島根原子力発電所2号炉の 特重施設の設置等に関する審査概要

令和6年9月11日

原子力規制庁

1－3. 審査結果：特重施設を構成する設備の設計及び体制（1／3）

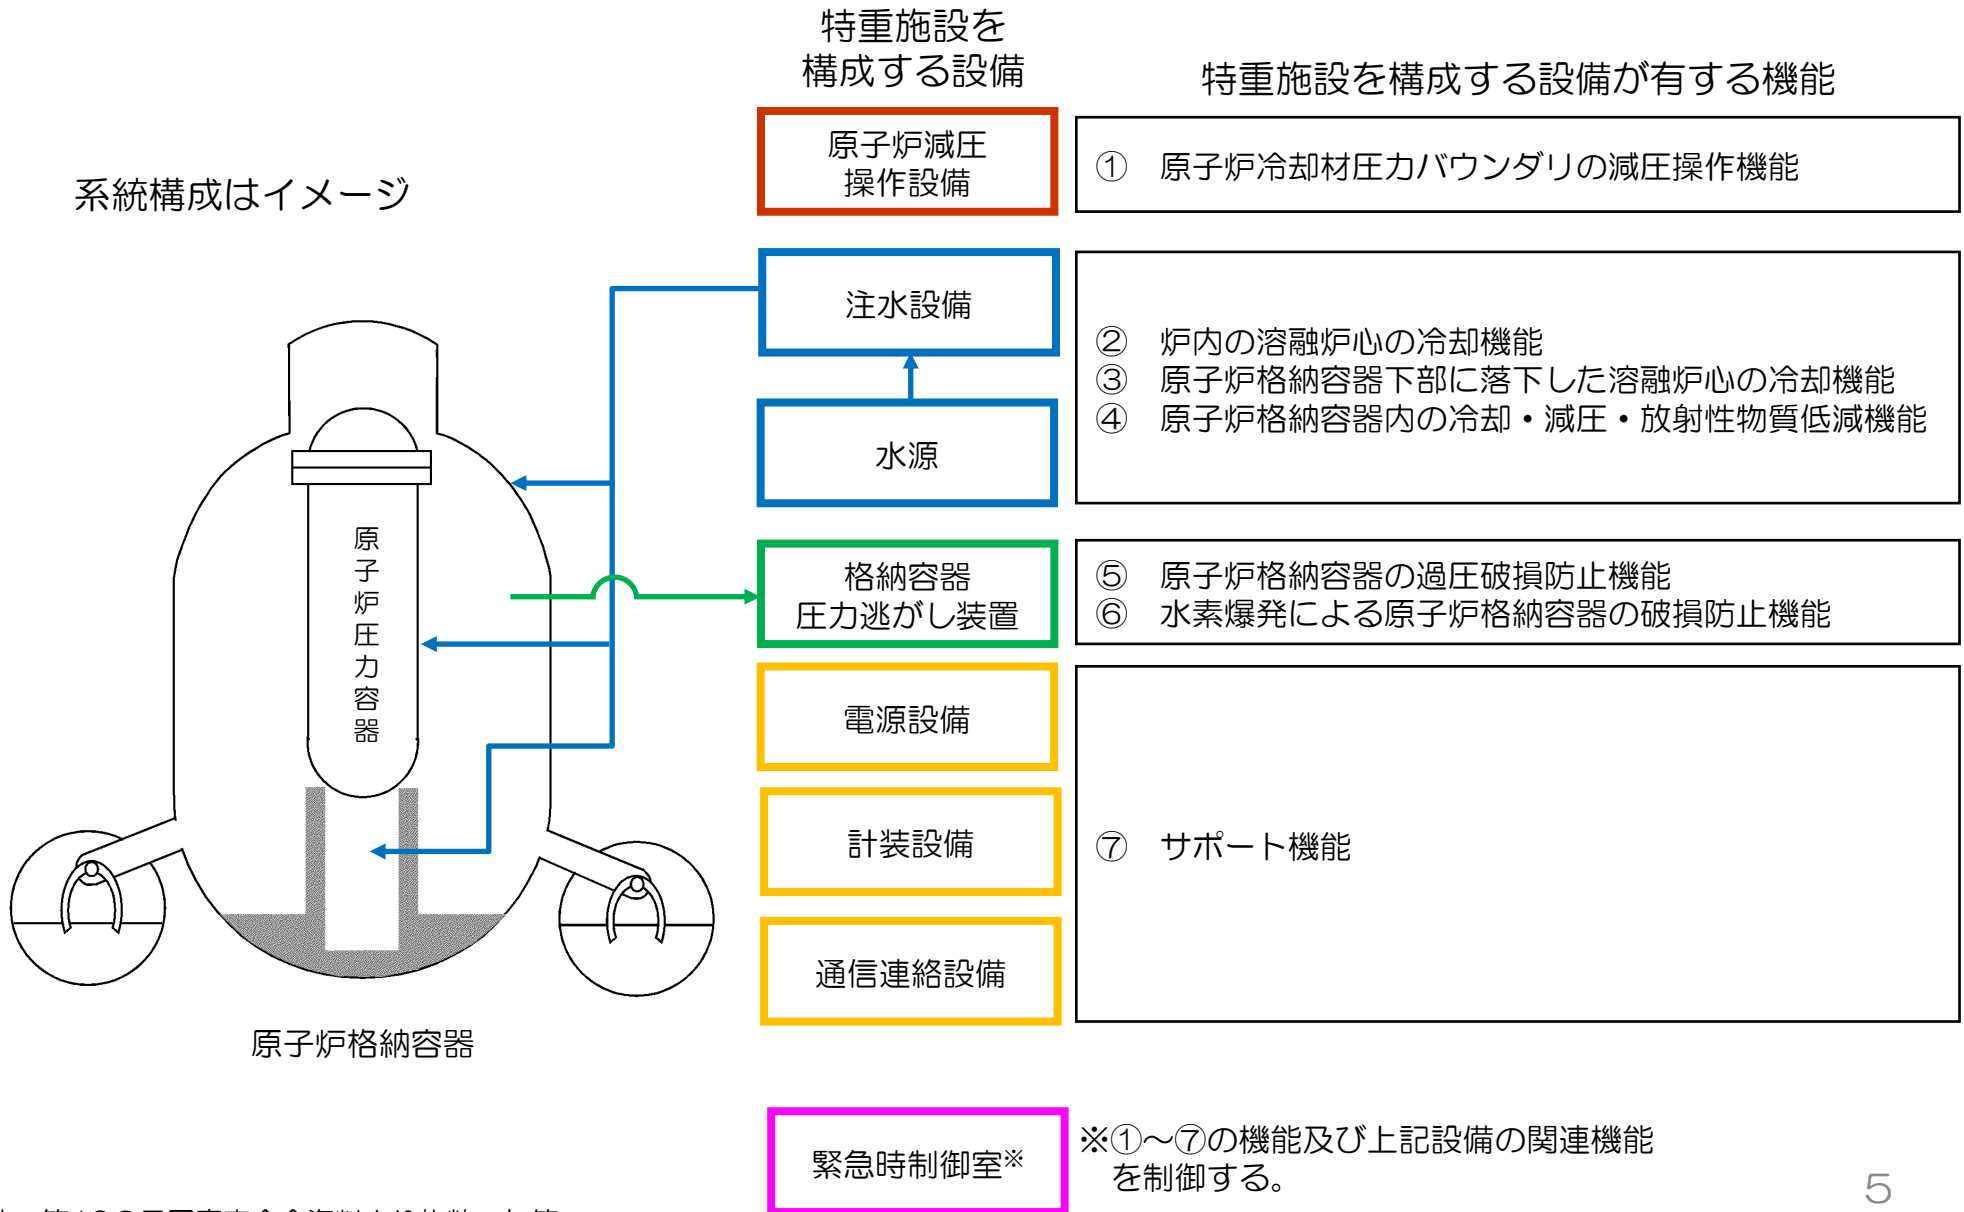
- 原子炉格納容器の破損を防止するために必要な機能を有する設備に係る設計方針について、以下の①～⑧の機能を有する設備及び緊急時制御室を設置するなどとしていることから第42条第2号に適合するものと判断した。
 - ① 原子炉冷却材圧力バウンダリの減圧操作機能（原子炉減圧操作設備）
 - ② 原子炉内の熔融炉心の冷却機能（低圧注水設備）
 - ③ 原子炉格納容器下部に落下した熔融炉心の冷却機能（原子炉格納容器下部への注水設備）
 - ④ 原子炉格納容器内の冷却・減圧・放射性物質低減機能（格納容器スプレイ）
 - ⑤ 原子炉格納容器の過圧破損防止機能（フィルタベント装置）
 - ⑥ 水素爆発による原子炉格納容器の破損防止機能（フィルタベント装置）
 - ⑦ サポート機能（電源設備、計装設備、通信連絡設備）
 - ⑧ ①～⑦の関連機能（減圧弁、配管等）
- 当該機能を維持するための必要な操作に係る体制、手順等を整備する方針が技術的能力2.2に適合するものと判断した。

島根2号炉の原子炉格納容器の過圧破損防止機能

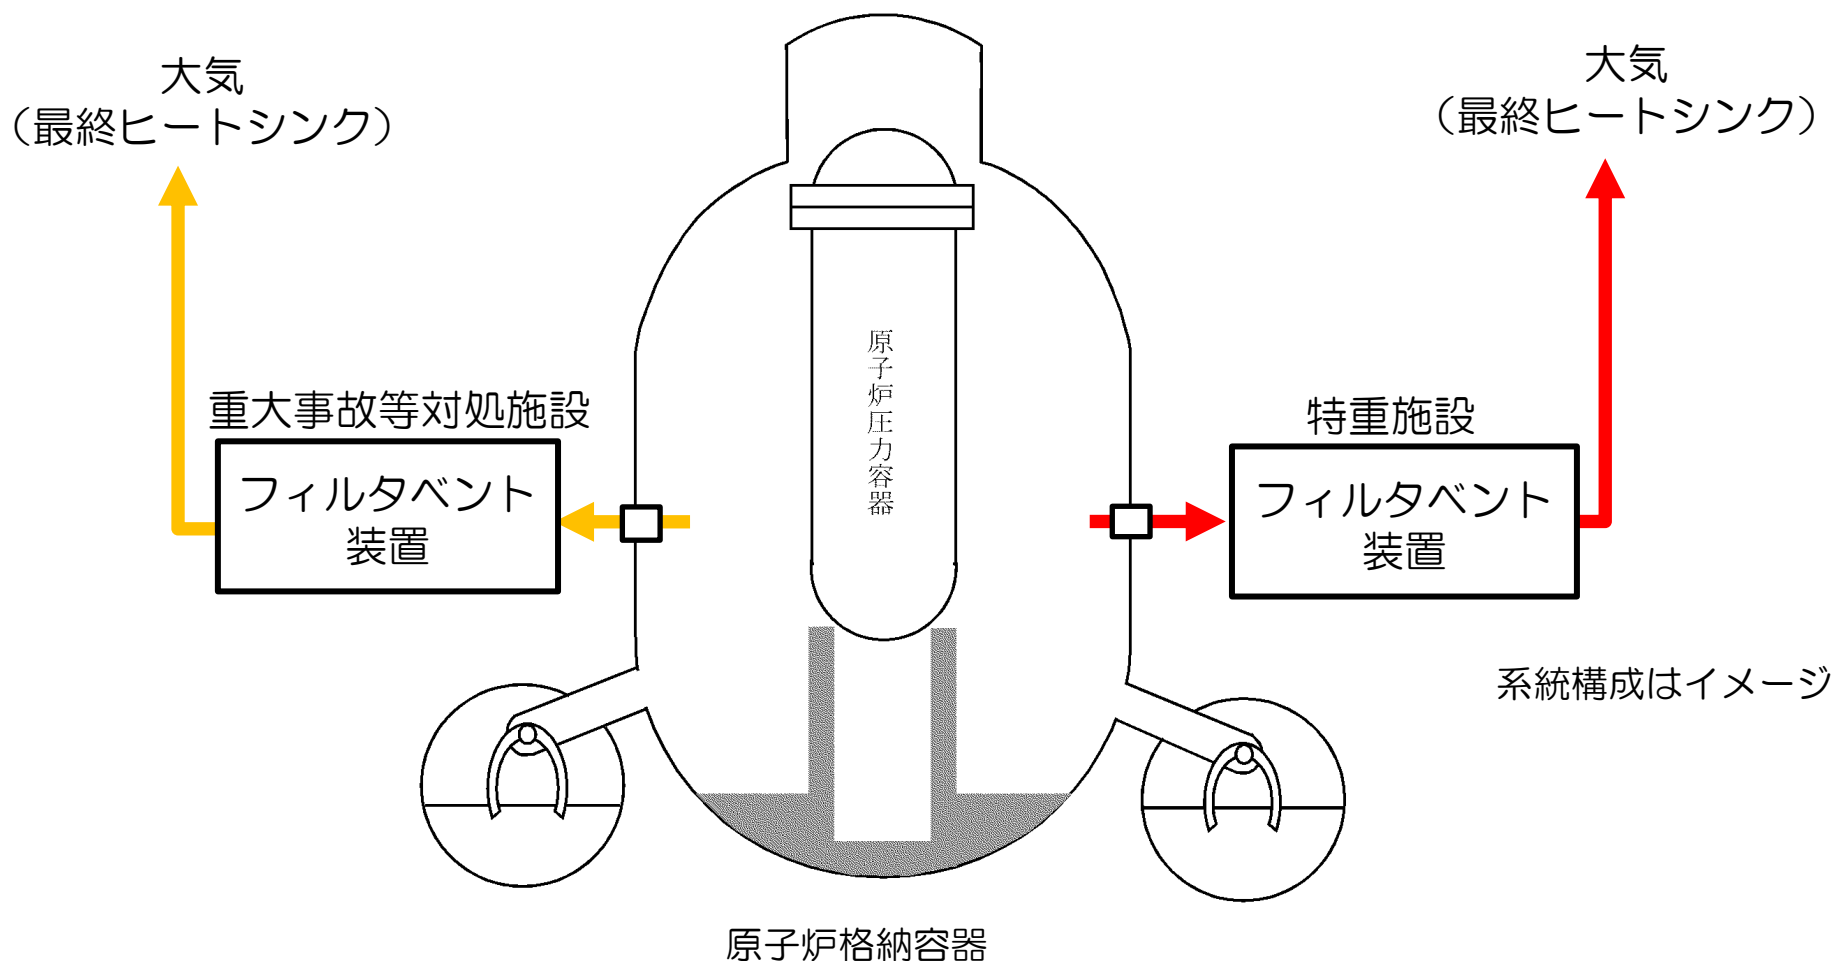
- 原子炉格納容器の過圧破損防止機能については、重大事故等対処施設のフィルタベント装置に加え、大型航空機の衝突に対して機能維持するフィルタベント装置を設置する。

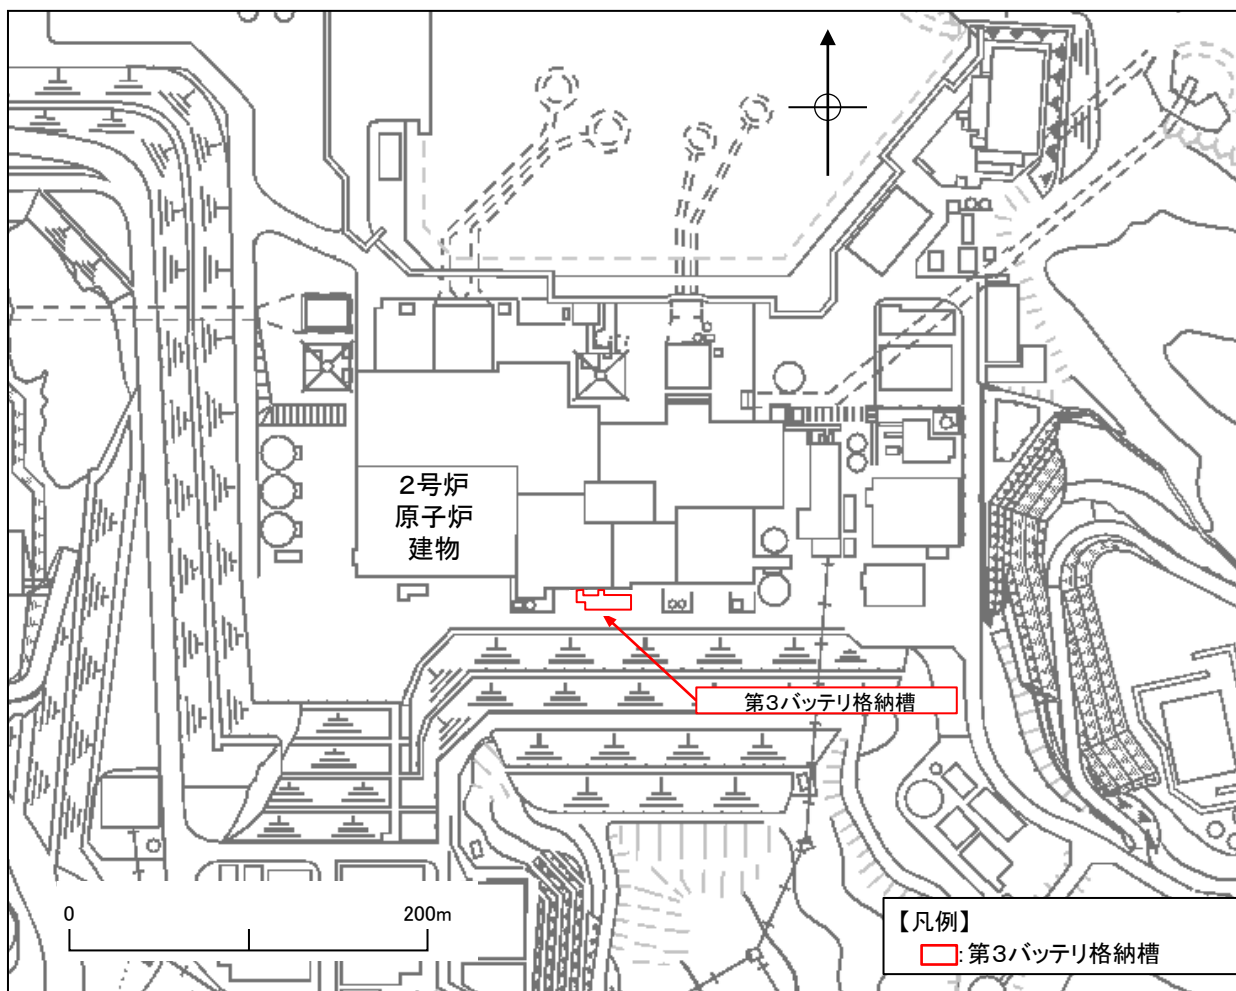
➤ 設計基準事故対処設備の電源が喪失（全交流動力電源喪失）した場合に、重大事故等の対応に必要な設備に直流電力を供給するため、特に高い信頼性を有する所内常設直流電源設備（3系統目）を設置する。
